# 開發行為或環境保護對策 變更之理由及內容

### 4.1 開發行為變更之理由

本次變更係配合本案都審變更及台灣建築中心評定通過之本案「建築物防火避難性能設計計畫書」內容（106.06.08 內授營建管字第 1060808031 號），惟變更內容初步研判並無涉及環境影響評估法施行細則第 38 條所列之需重新辦理環境影響評估，故依據同法第 37 條規定，提出本次「環境影響差異分析報告」送府審查。

圖4-10 地下四層交通設施示意圖（本次變更）

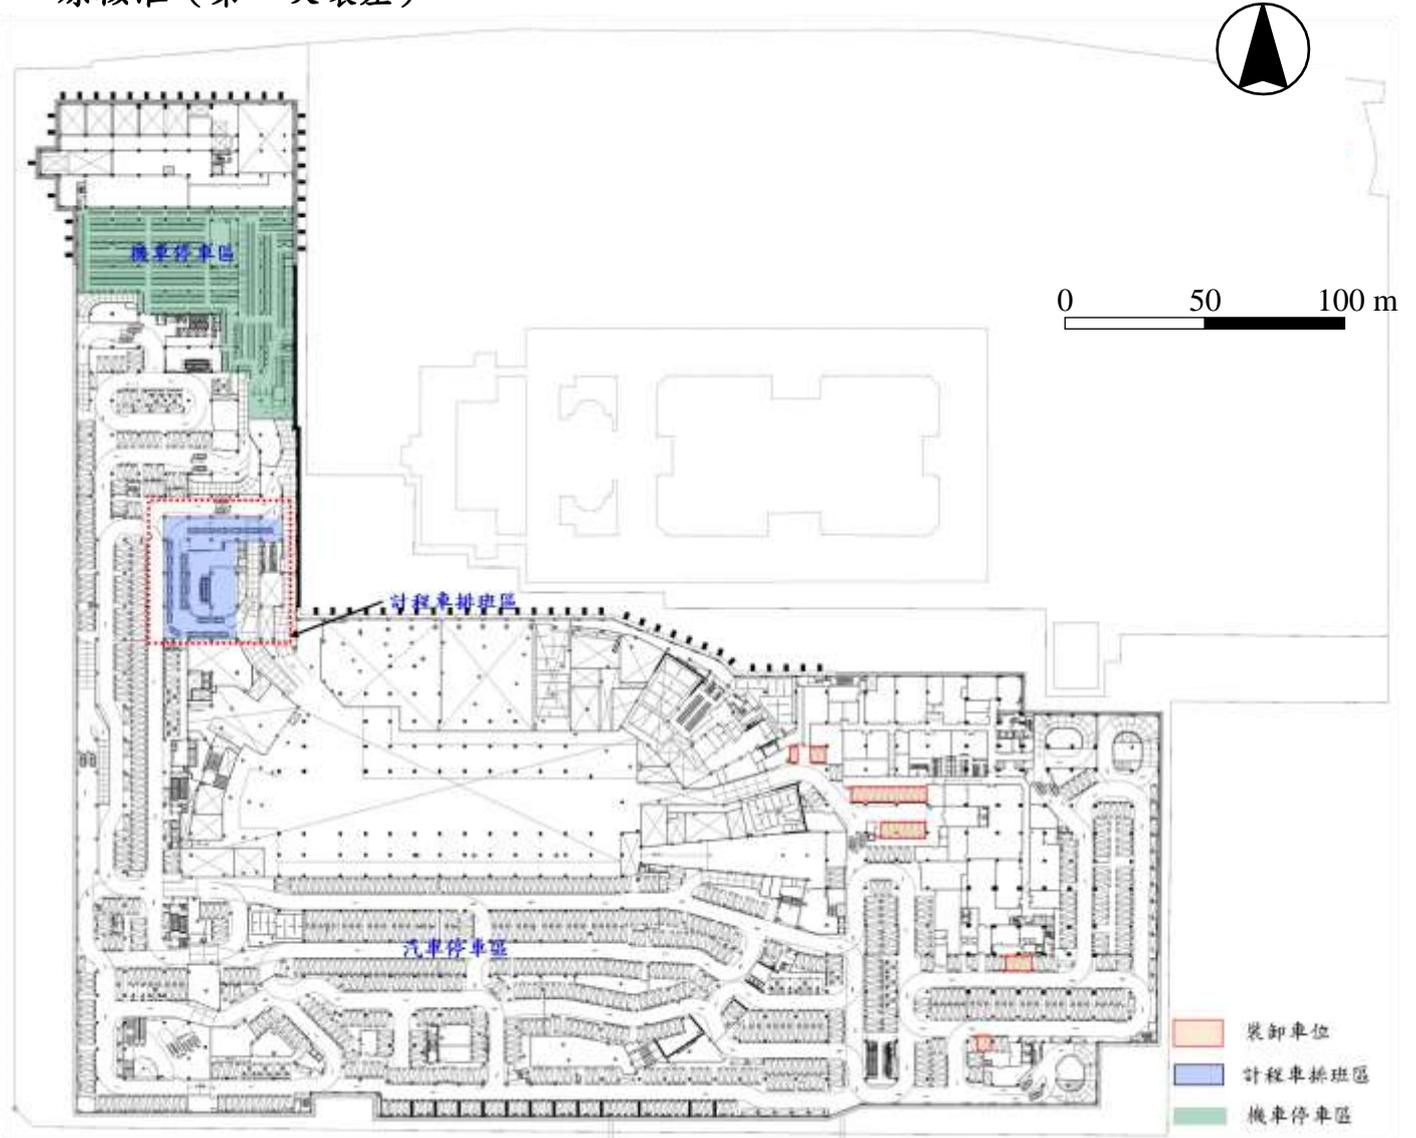
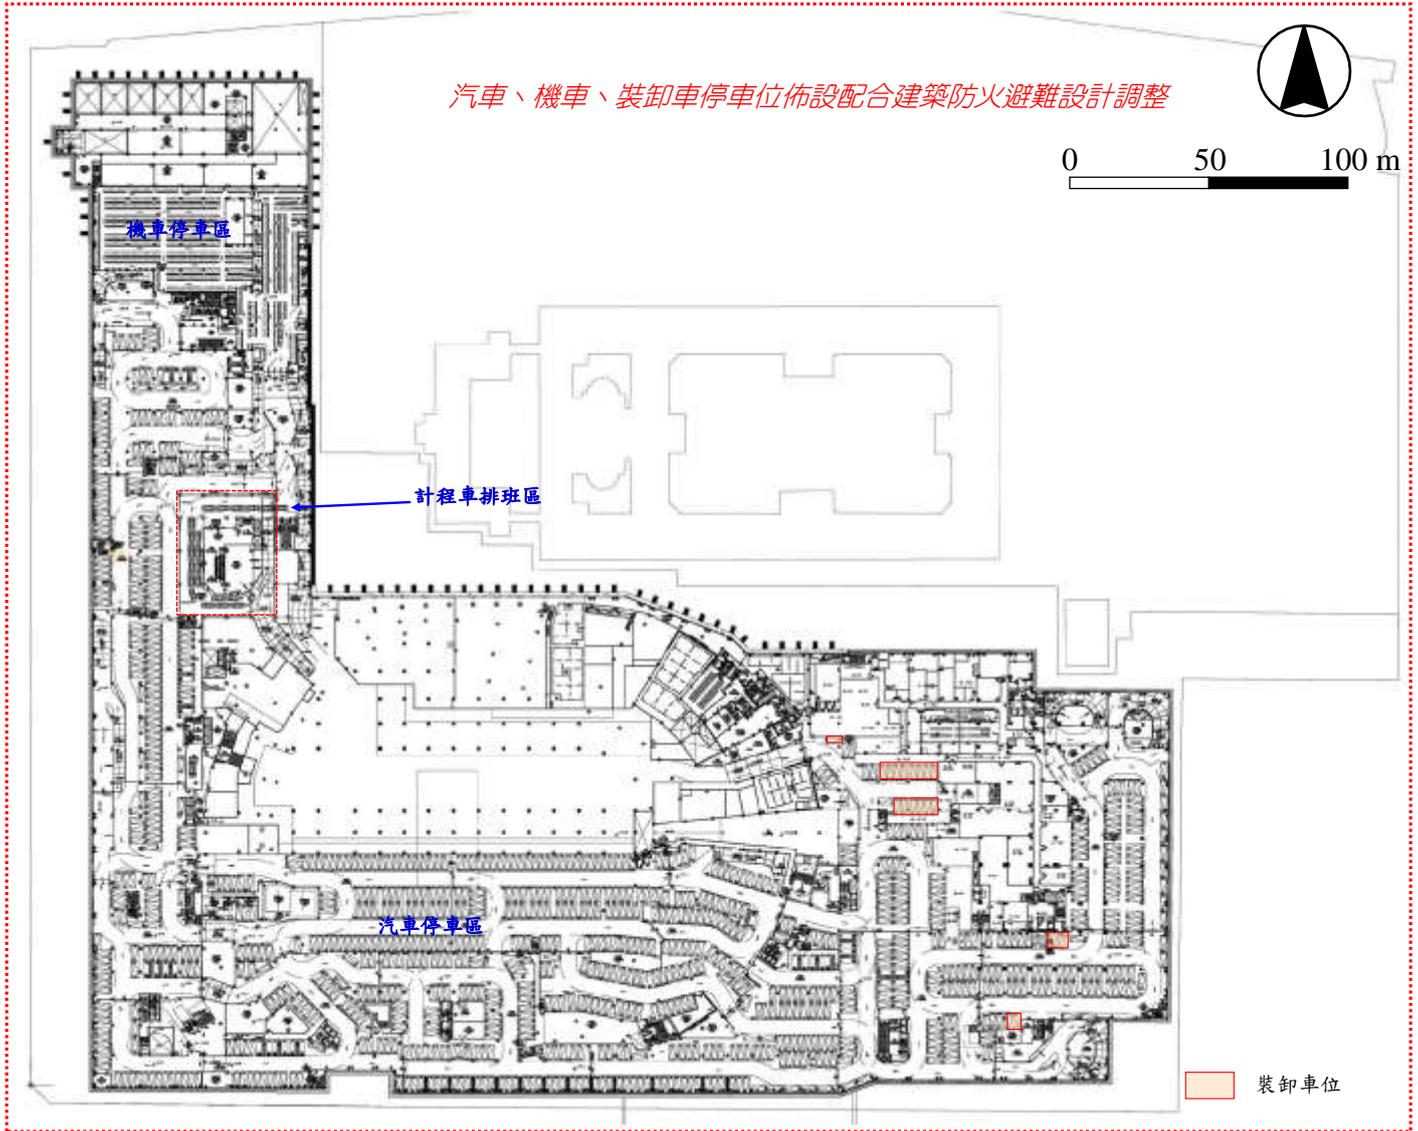
地下四層變更前後建築配置圖及詳細變更說明，詳請參閱附錄五 PP.A5-25 ~ A5-26

圖4-12 地下五層交通設施示意圖（本次變更）

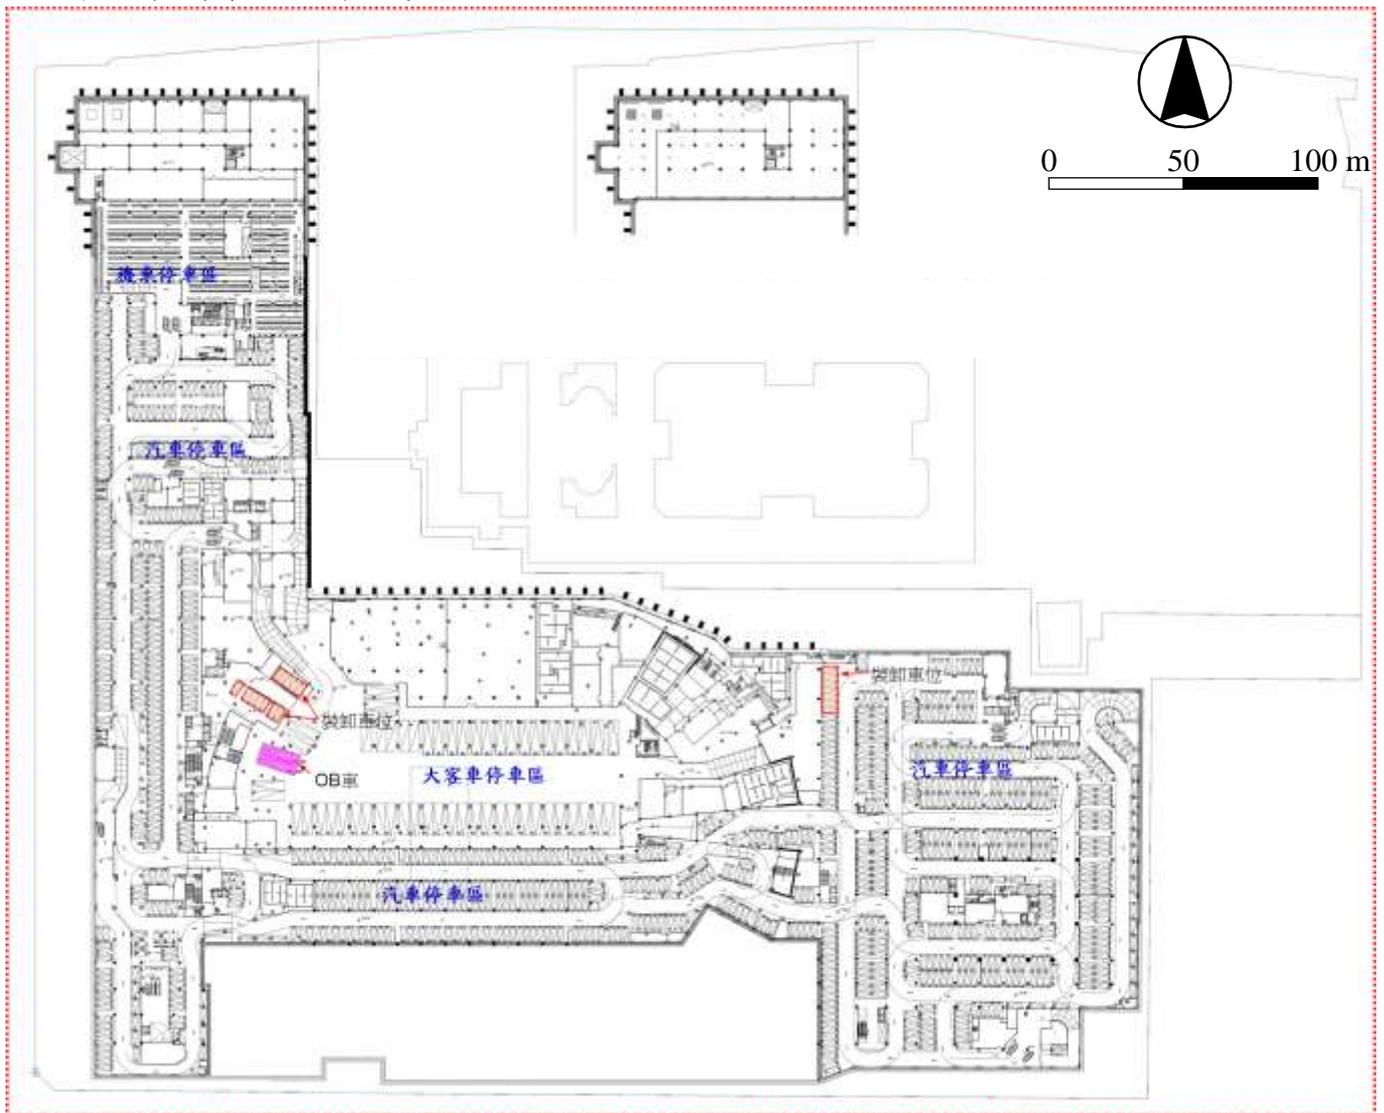
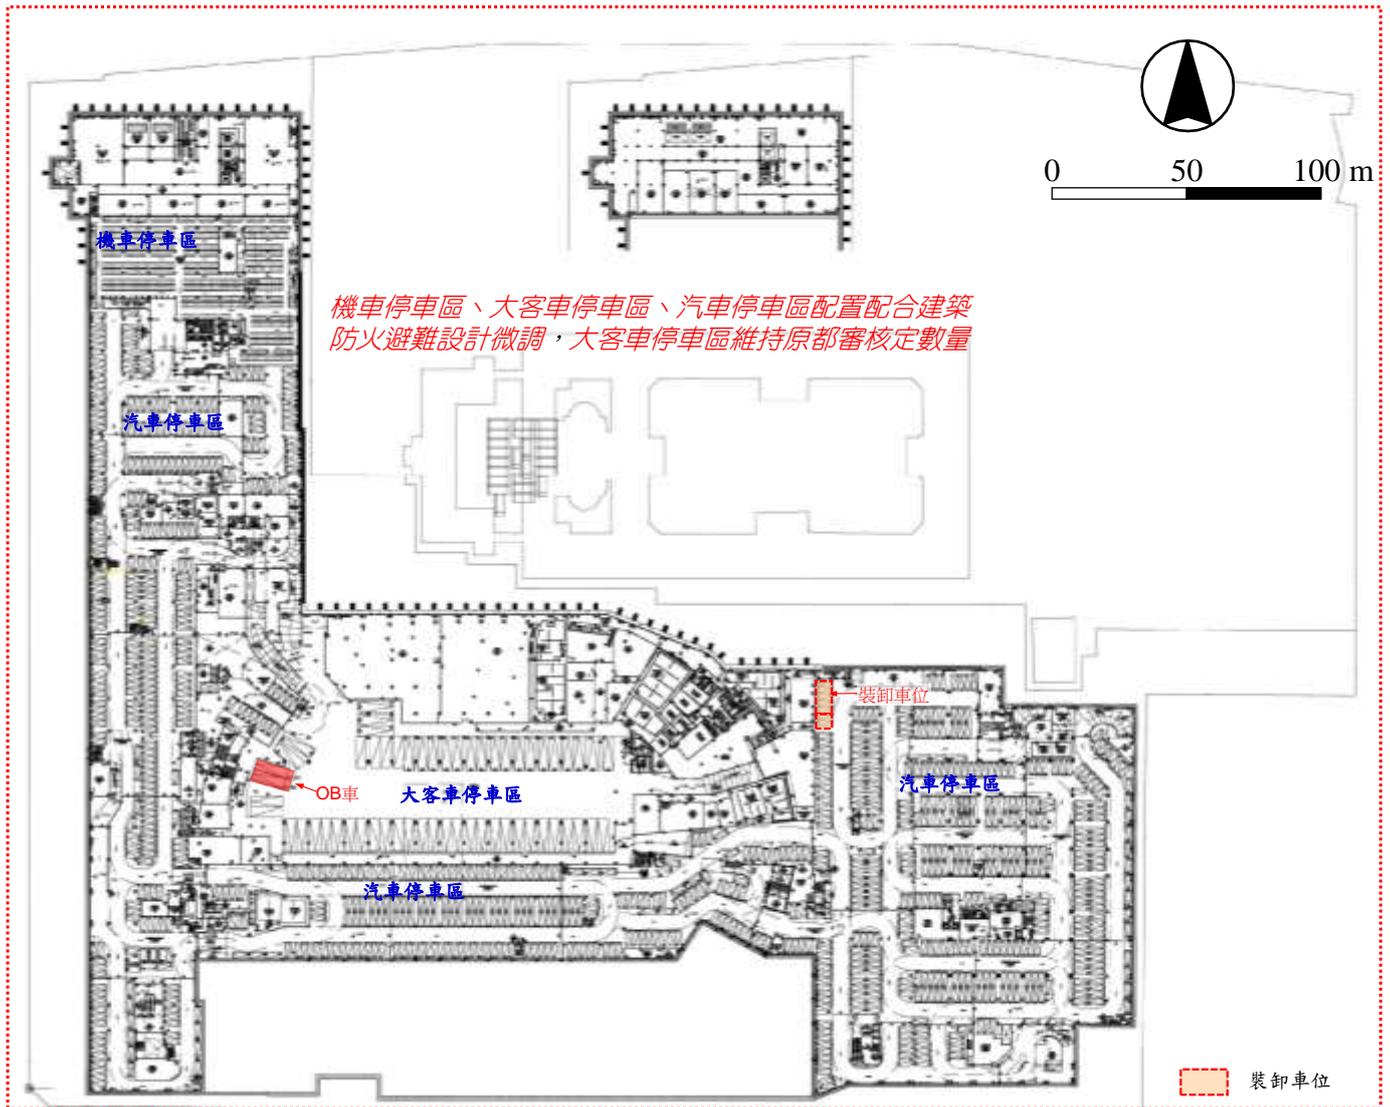
地下五層變更前後建築配置圖及詳細變更說明，詳請參閱附錄五 PP.A5-27 ~ A5-28

圖4-14 汽車平面層出入動線示意圖（本次變更）

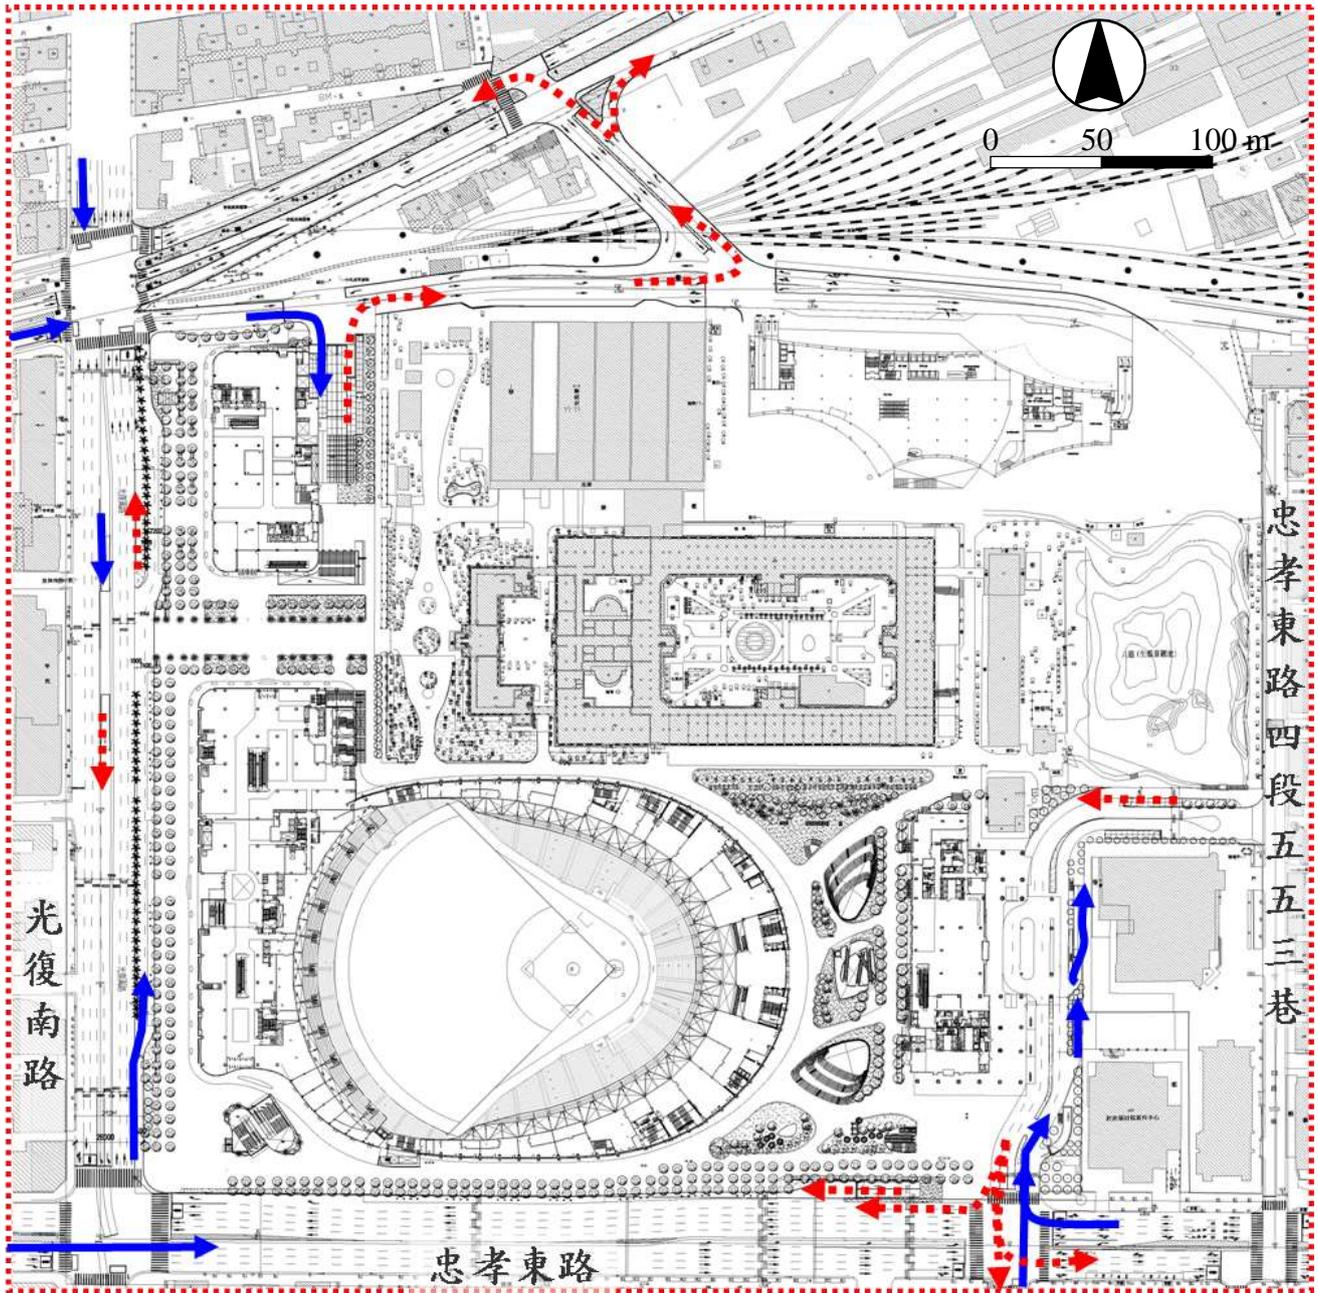
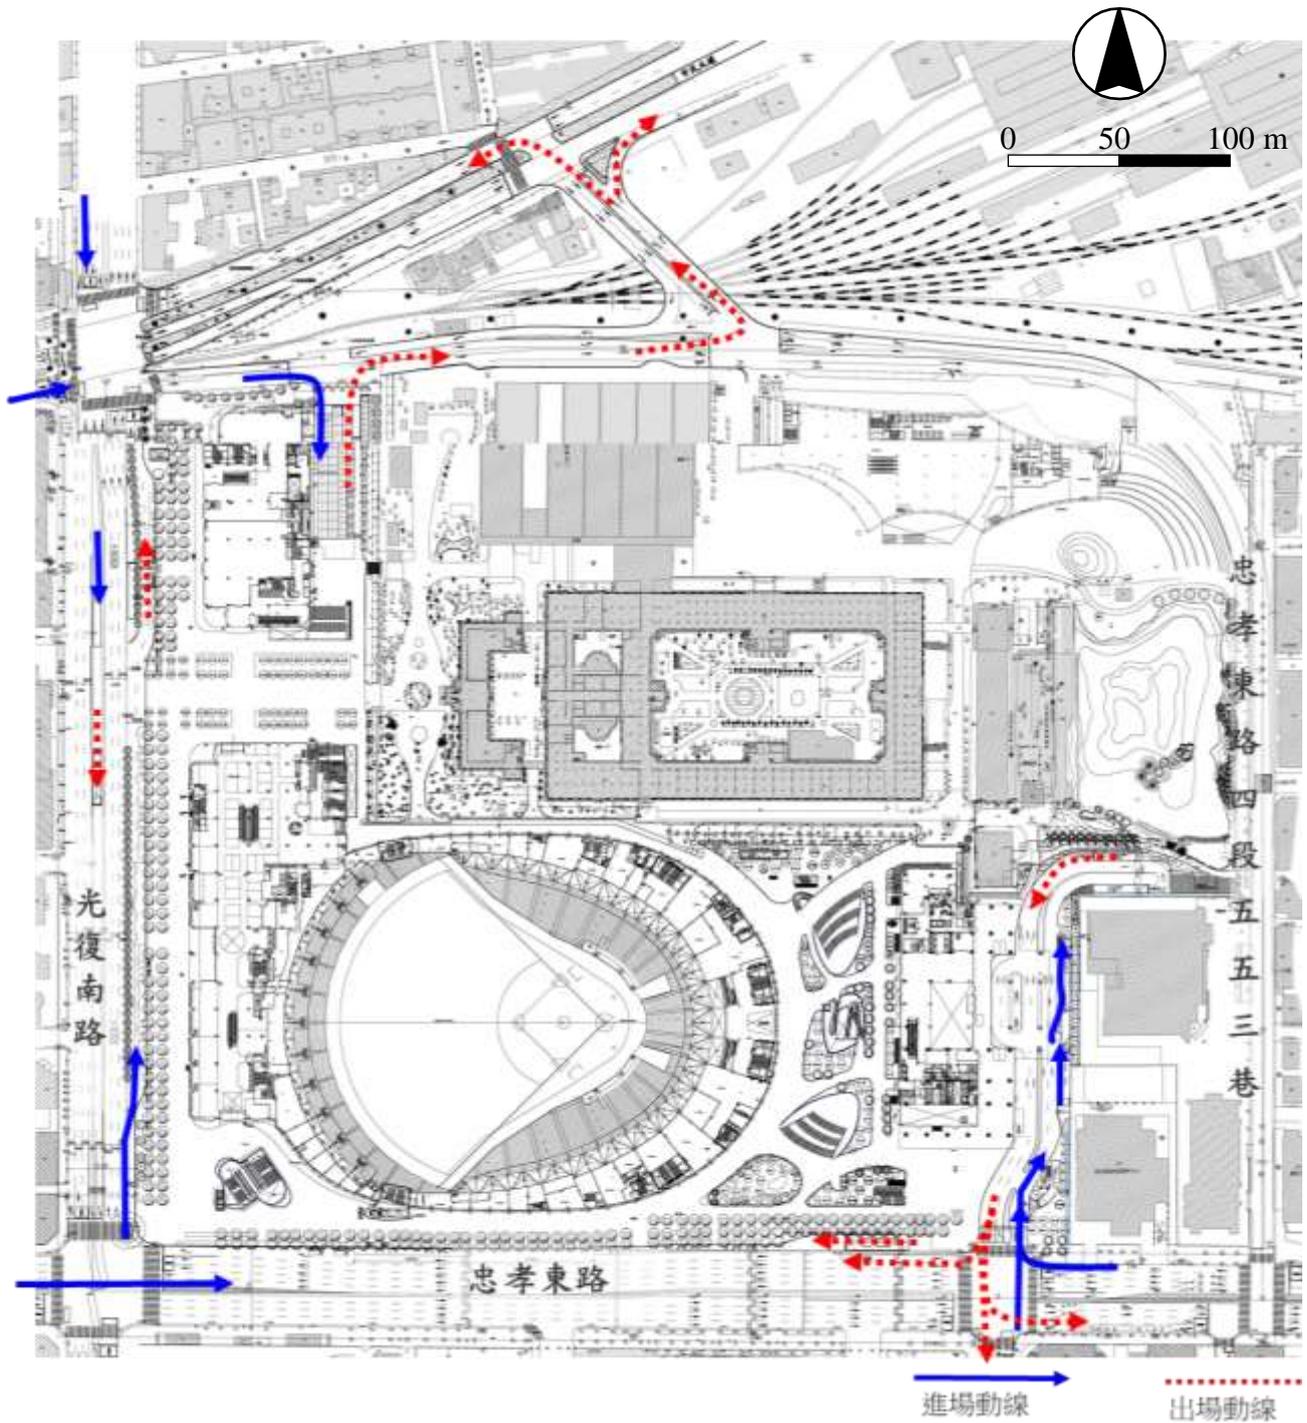
地面一層僅建築設計略微調整，地面一層汽車進出動線均維持不變

地面層變更前後建築配置圖及詳細變更說明，詳請參閱附錄五附錄五 PP.A5-1 ~ A5-2
